雲林離島式基礎工業區開發計畫施工期間環境監測 108 年第 1 季報告

雲林縣環保局審查意見答覆對照表

雲林離島式基礎工業區開發計畫施工期間環境監測 108 年第 1 季報告
 行政院環境保護署審查意見答覆對照表

圖 2.1-2 108 年度第 1 季各測站二氧化硫(SO₂)日平均值及最高小時值比較分析圖

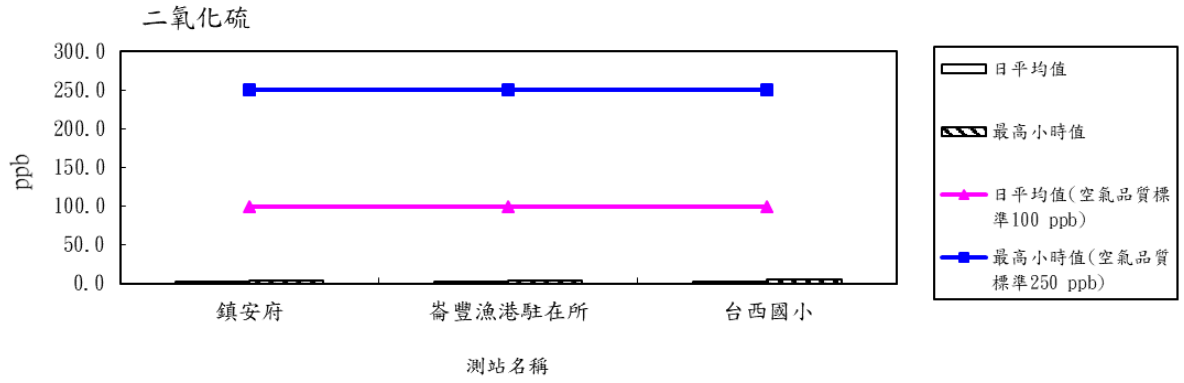
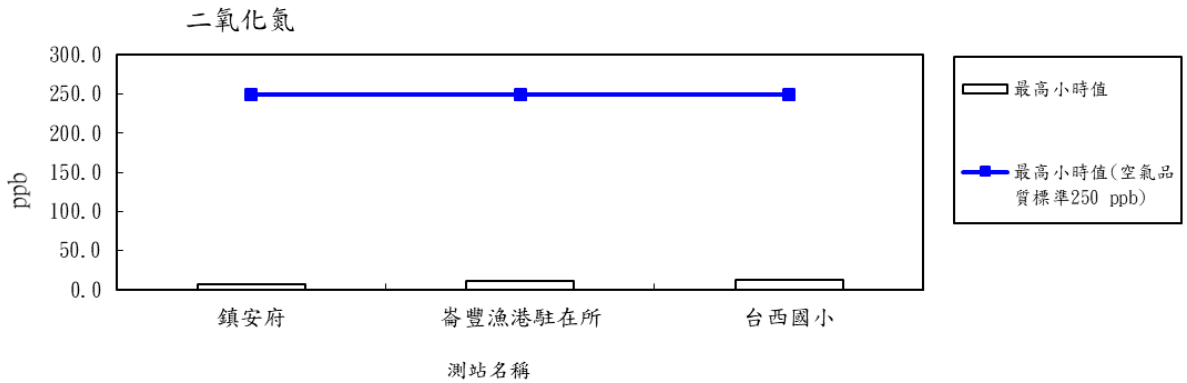
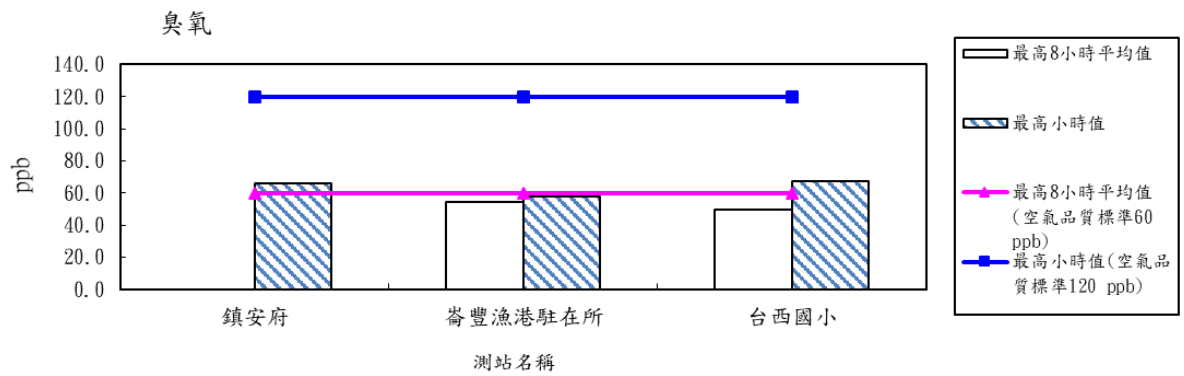
審 查 意 見	意 見 答 覆
一	圖2.1-2、圖2.1-4及圖2.1-5之圖例敘述中空氣品質未列單位，且建議與表2.1-2空氣品質標準單位相同。	謝謝指教，已修正圖2.1-2、圖2.1-4及圖2.1-5空氣品質標準單位與表2.1-2為一致。
二	本季鎮安府測站PM ₁₀ 濃度比其他測站高出3-4倍，請說明原因。	本季鎮安府測站監測時間為108年1月26-27日，其他測站監測時間為108年1月27-29日。而環保署於108年1月26日發出新聞稿，表示由於強烈大陸冷氣團導致風速增強，引發地表揚塵現象，麥寮地區小時PM ₁₀ 濃度在12時達623微克/立方公尺，14時空氣品質指標達紫色非常不健康等級，當日發布空污警報。
三	表2.2-1備註中依據102年雲林縣噪音管制區，至今已公告至106年雲林縣噪音管制區，請修正並檢討。	謝謝指教，已修正相關內容。
四	附錄中未見到落塵採樣及分析資料。	已補充第一季落塵採樣及分析資料於本季附錄中。
五	本季(1-3月)地下水監測結果SS02導電度、總溶解固體物相對其他區外監測井數值偏高，另氯鹽、氨氮、鐵、錳超過地下水污染監測標準，請持續監測。	謝謝指教，SS02歷年來導電度、總溶解固體物常有偏高形，主要是受環境特性，未來會持續監測。

圖一 氯鹽歷年濃度測值變化

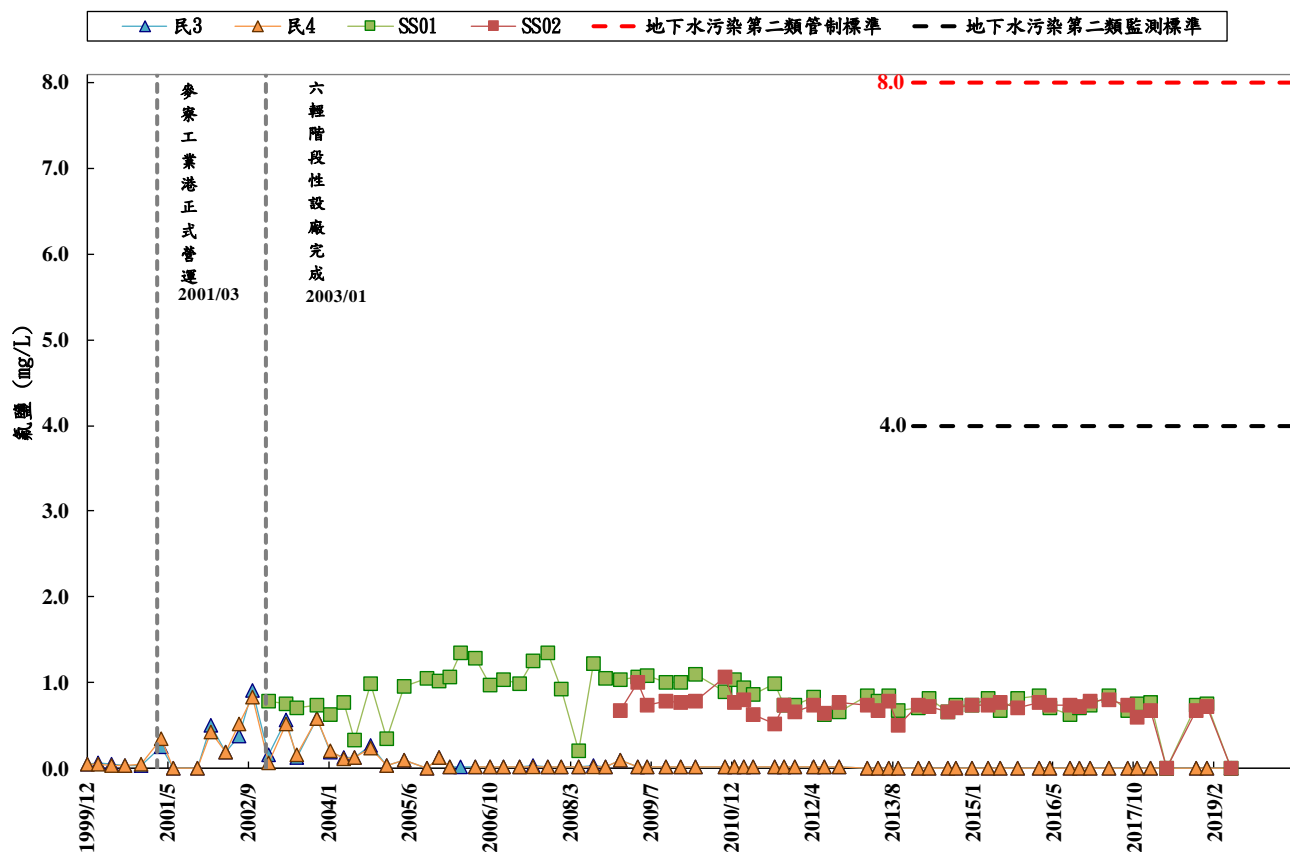
審 查 意 見	意 見 答 覆
	圖3.1.6-3「氣鹽歷年濃度測值變化」，「民井3」之地下水氣鹽監測值自2013年9月後變動幅度增大，請評估其發生原因。	謝謝指教，民井3係向民家借用之地下水井，其水質表示本區域的特性，目前雖有部份時間氣鹽偏高，惟仍多在監測標準以下，顯示本區域之地下水仍屬淡水。目前無發現本井附近之環境有足以影響水質之變化，未來將會持續注意水質變化與環境變化。
二	海洋委員會海洋保育署審核意見：	
	新興區潮間帶本季水質N1、N3及N4監測點之大腸桿菌群相較過去幾年，有明顯偏高狀況，建議補充說明。	謝謝建議，新興區潮間帶水質位於內陸排水與海域斷面之交界區，因多受內陸畜牧廢水及家庭污水影響，水質較海域斷面略差。新興區潮間帶水質之大腸桿菌群測值相較於上季，於108年第三季已有減少趨勢(圖二)，濃度仍在變動範圍內，後續將持續觀察。
